(仮称) 田子小国風力発電事業に係る
環境影響評価方法書

補足説明資料

平成 3 1 年 2 月

日立造船株式会社

図 11 可視領域図

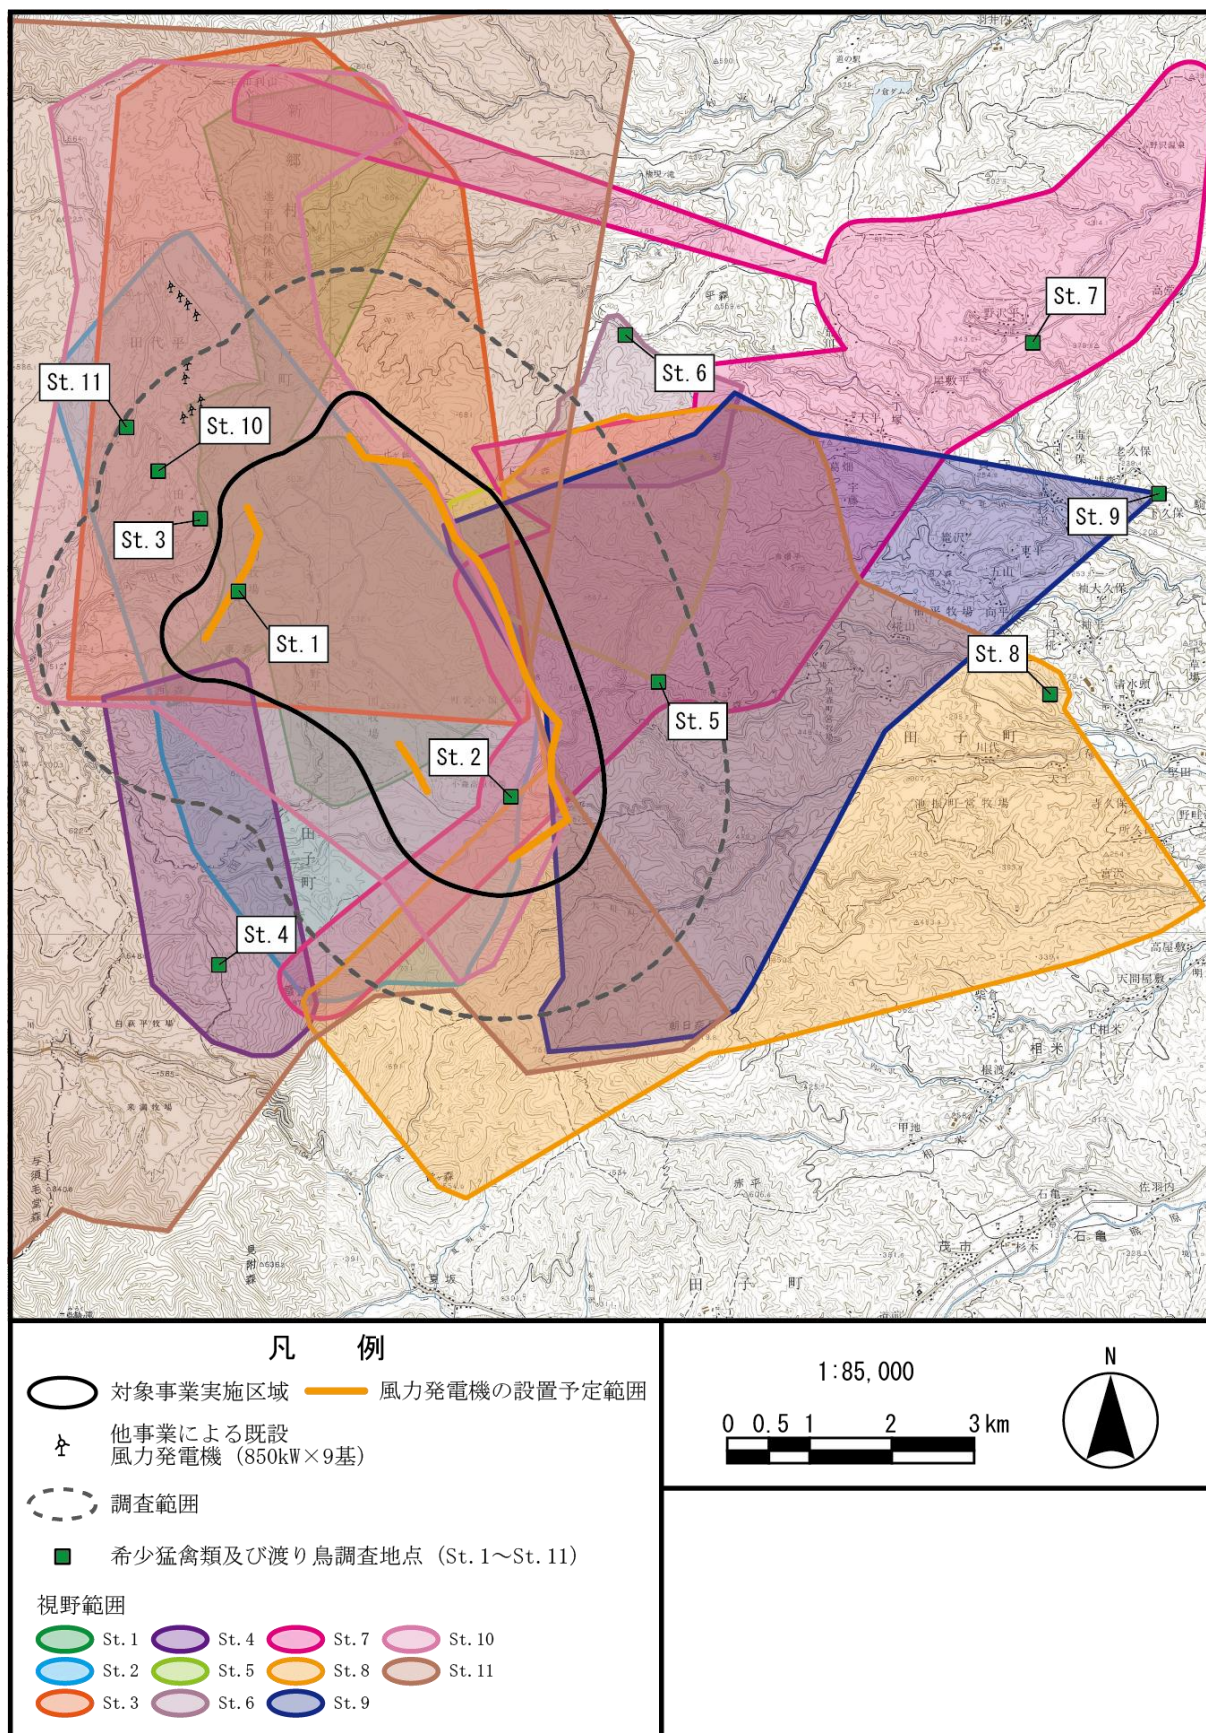
鳥類調査（重要な種（猛禽類等）、渡り鳥）をポイントセンサス法で行う場合、調査地点からの可視範囲が示されているか。【調査、予測及び評価の妥当性を検討するため】【方法書P6. 2-41 (264)】

渡り鳥調査地点からの可視範囲は図 11 のとおりです。
